AUTOROUTE 55
ENTRE SAINT-CÉLESTIN ET L'AUTOROUTE 20
ÉTUDE D'IMPACT SUR L'ENVIRONNEMENT.

RAPPORT COMPLÉMENTAIRE

PRÉAMBULE

Ce rapport contient les réponses du ministère des Transports aux questions du ministère de l'Environnement sur l'étude d'impact relative au prolongement de l'autoroute 55 entre Saint-Célestin et l'autoroute 20. La numérotation et l'ordre des aspects traités réfèrent à la lettre du ministère de l'Environnement que l'on retrouve à l'annexe 1.

figure 1

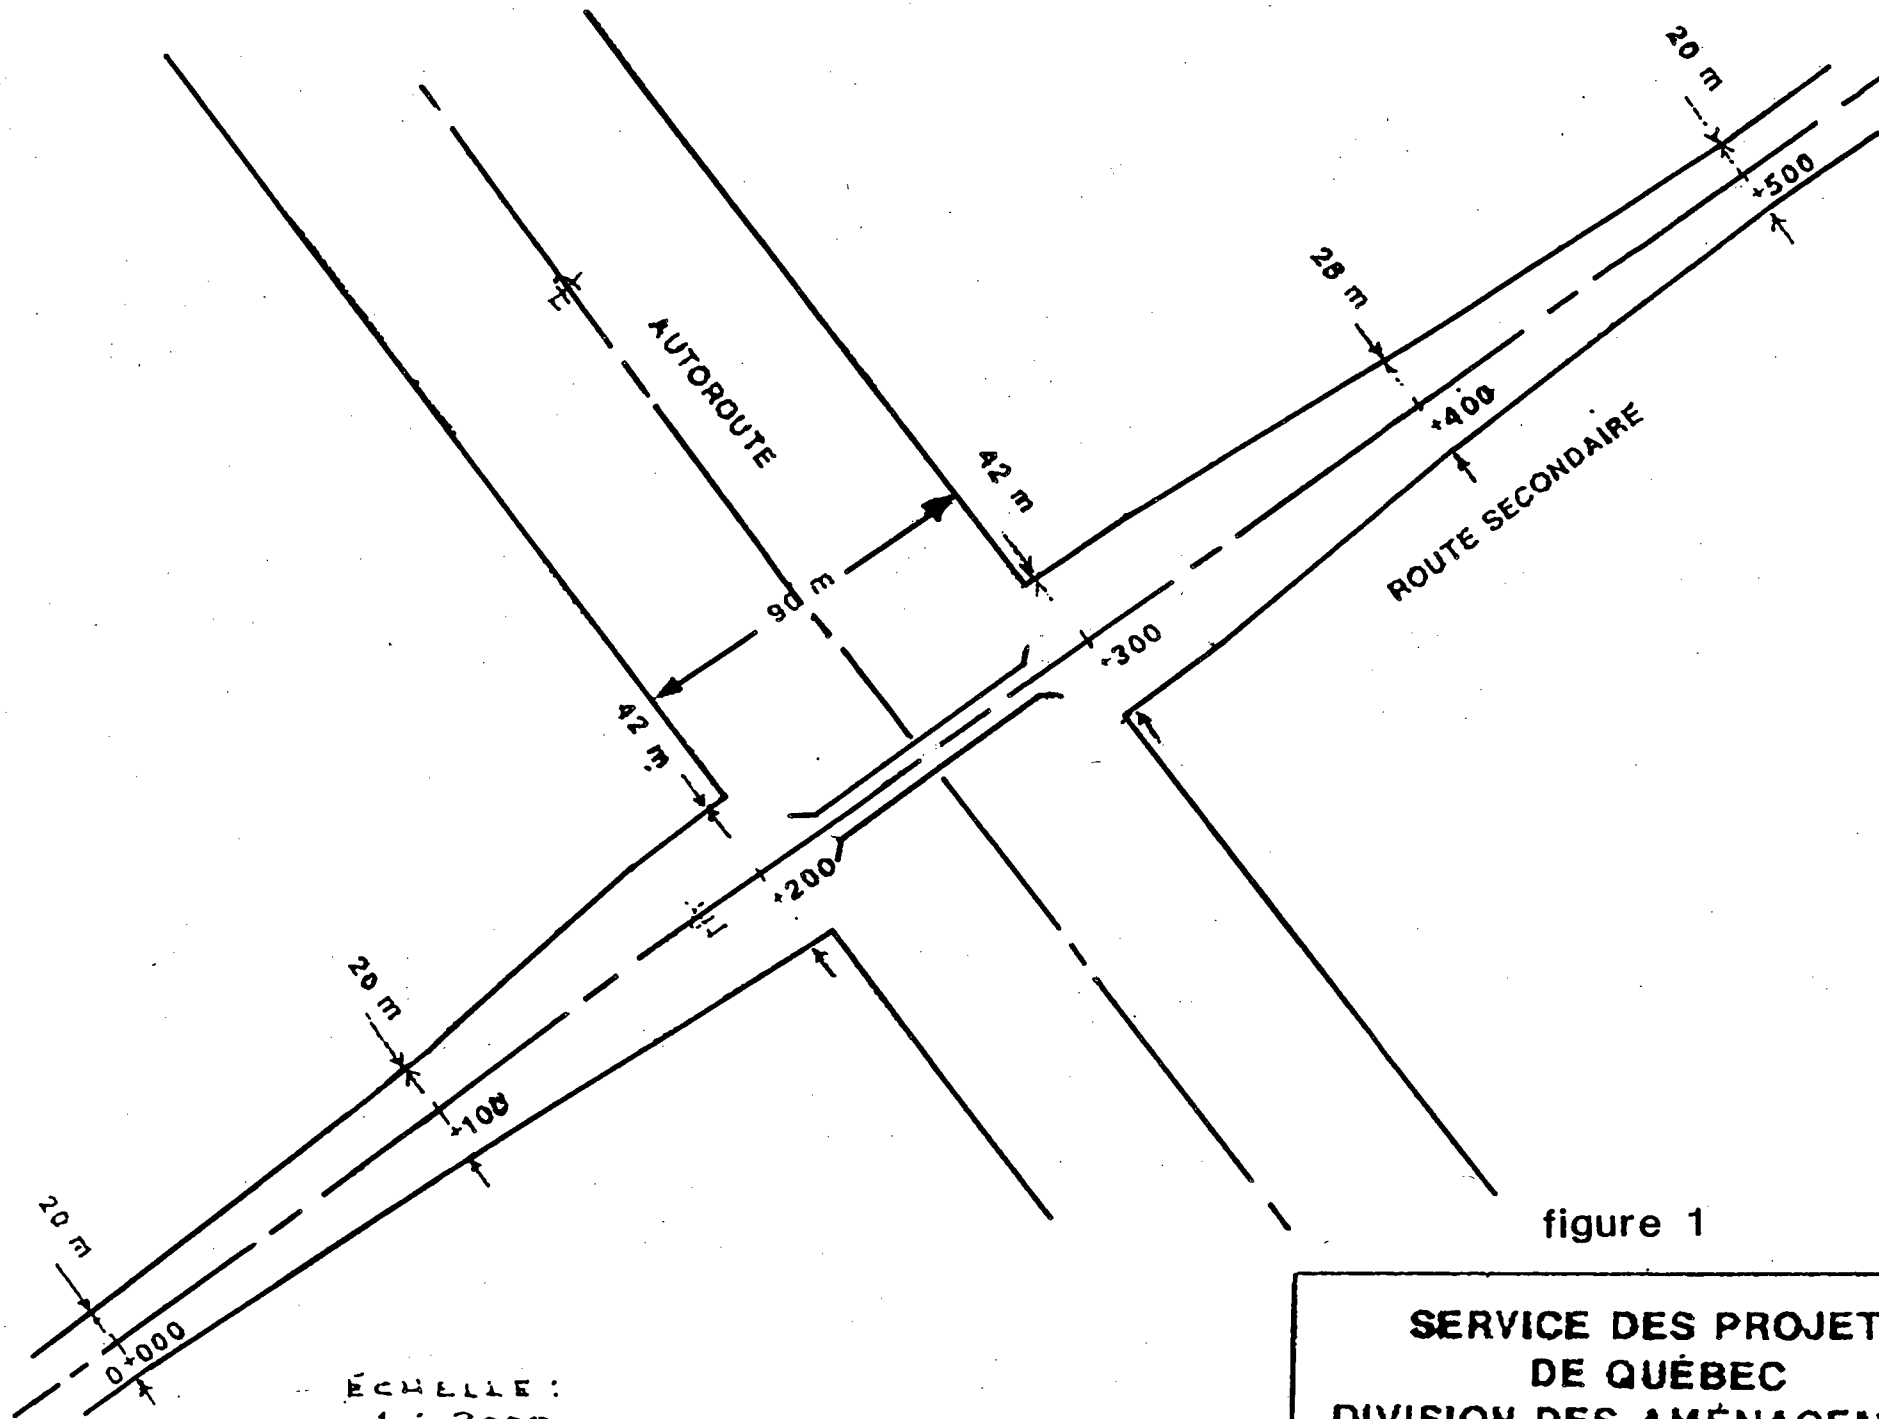
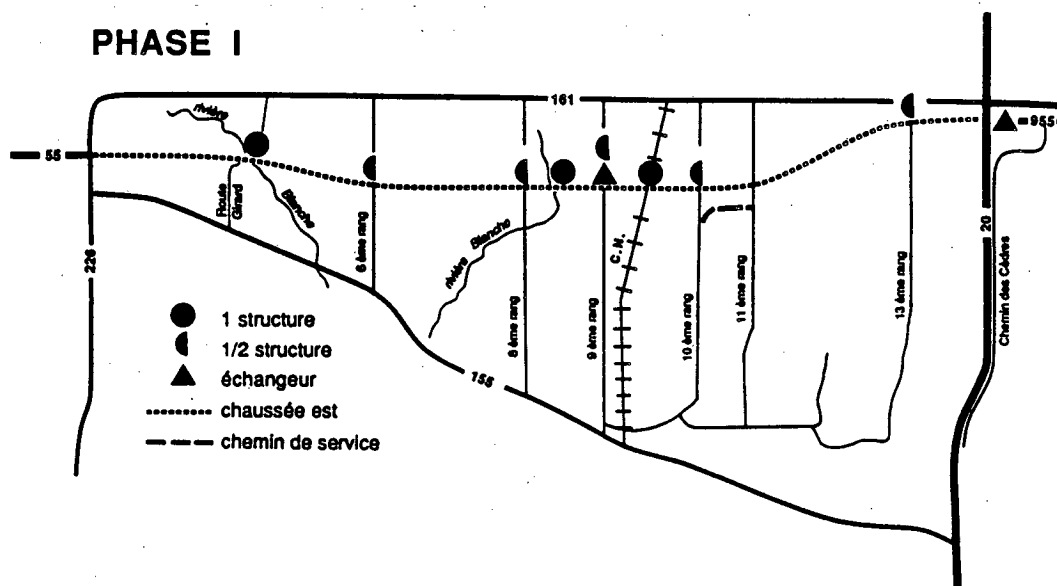
4. Est-ce que le M.T.Q. pourrait expliquer en quoi un chemin de service est nécessaire entre les chemins du 6e et du 8e rang compte tenu de la proximité des routes 155 et 161 et du chemin du 7ième rang? Quel est le besoin exprimé par les propriétaires des rangs concernés?

D'une part, il était prévu de construire entre les 6^e et 8^e rangs, une voie de service d'une longueur de 3,3 km au sud-ouest de l'axe autoroutier afin de permettre le maintien de la desserte des côtés est et ouest. Cependant, après une évaluation de la situation, le ministère de l'Environnement du Québec a suggéré le remplacement de la voie de service par un viaduc au-dessus de l'autoroute à la hauteur du 6^e Rang. Les détails de construction du viaduc sont illustrés à la figure 1.

De récentes réflexions nous amènent maintenant à privilégier la construction d'un viaduc à la hauteur du 6^e Rang puisqu'à des coûts comparables, il accapare quelque deux hectares de sol de potentiel

agricole de classes 4 et 7 en comparaison à une superficie de sept hectares de classes 2, 3, 4 et 7 nécessaires pour la voie de service, d'où une récupération de cinq hectares de territoire agricole.

Une autorisation de la Commission de la protection du territoire agricole du Québec (n° 33400-173187) datée du 28 novembre 1990 a été obtenue relativement à ce changement (annexe 3). L'annexe 2 identifie les impacts créés par ce concept et indique les modifications à apporter à l'étude d'impact originale engendrées par le nouveau concept.

PROFIL EN TRAVERS D - 2301

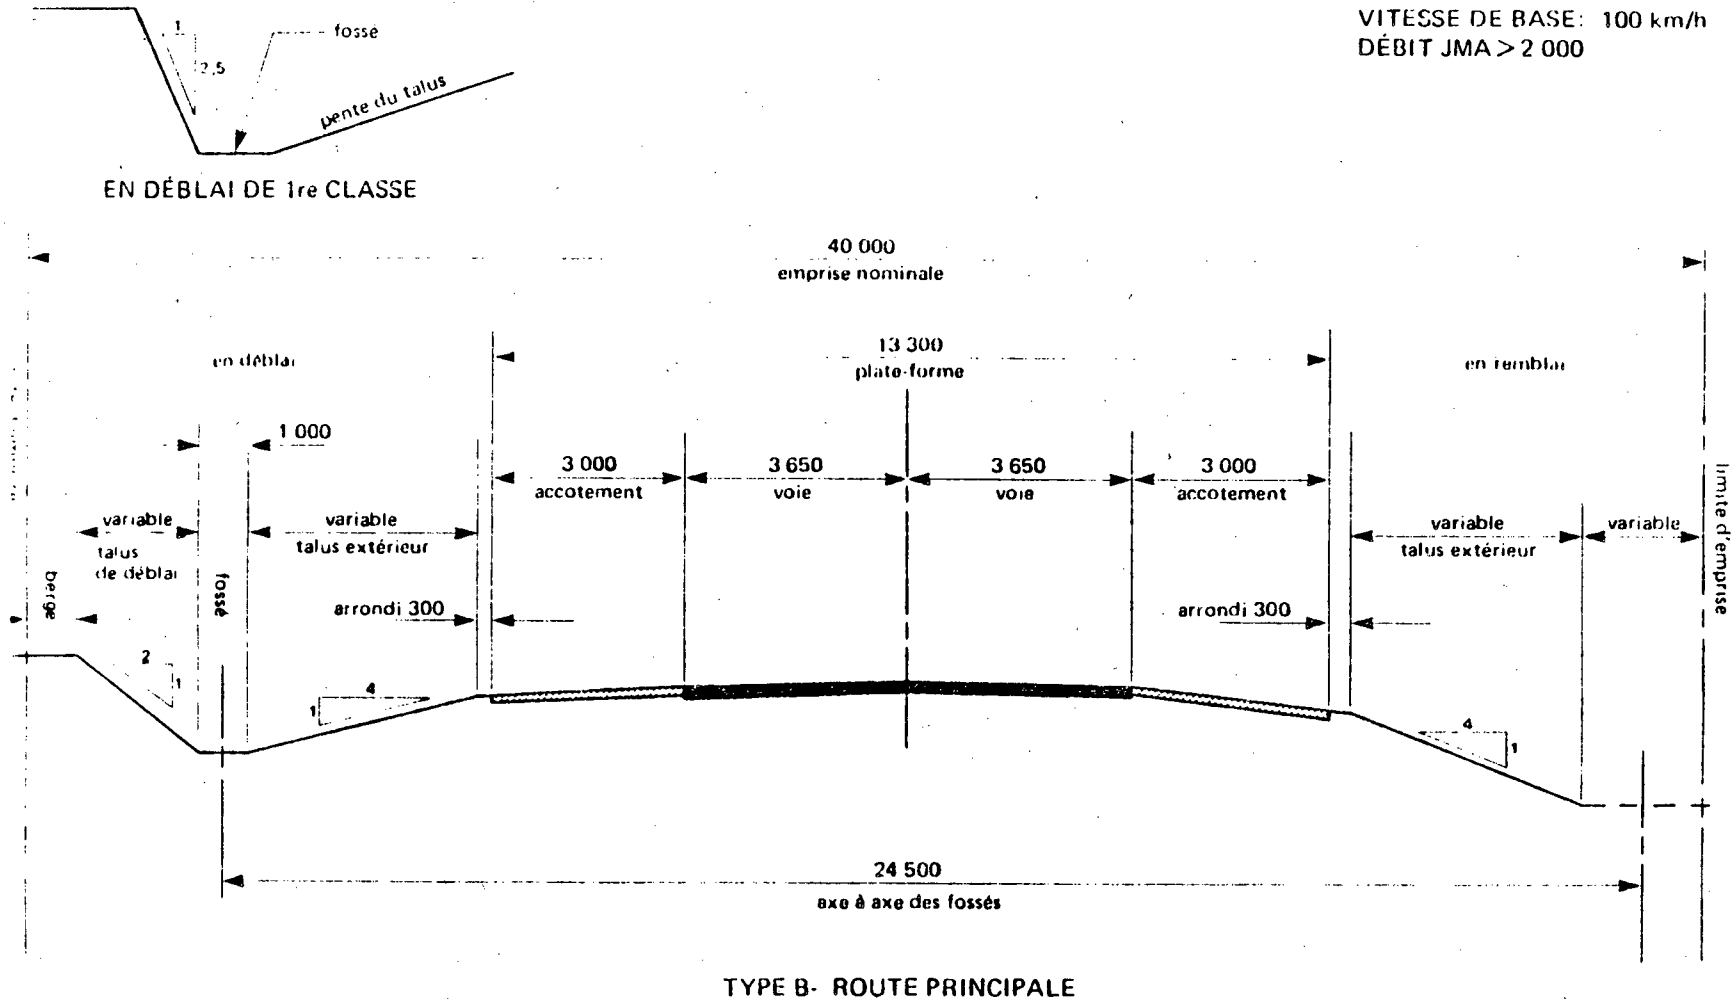
5. Est-ce que le M.T.Q. peut répondre aux besoins d'un lien routier entre l'autoroute 20 et la route 226 par la construction d'une route principale en milieu rural sans servitudes d'accès, avec possibilité d'élargissement à quatre voies? Nous demandons au M.T.Q. d'illustrer les caractéristiques ci-haut mentionnées.

Pour terminer, les caractéristiques d'une route principale en milieu rural avec un D.J.M.A. supérieur à 2 000 véh./jour sont illustrées par la planche D 2301 (annexe 4).
